《規格変更》 ハンドルリニューアル

『ハンドル高さ』を
現代人の体格に
合わせた規格に
見直しました。

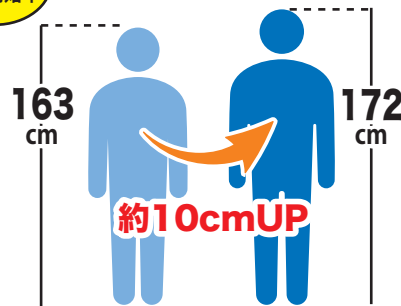
旧タイプ 865 ~ 895mmから

900~910mm

へUPします

床面から
の高さ **910mm**

床面から
の高さ **900mm**

荷台面から
の高さ **220mm**

ハンドルを折りたたんだ際に、ハンドルが荷台面より若干長くなります(クッションゴムの範囲内です)。

2023/9/1より変更予定です。
旧型も在庫限り対応いたします。
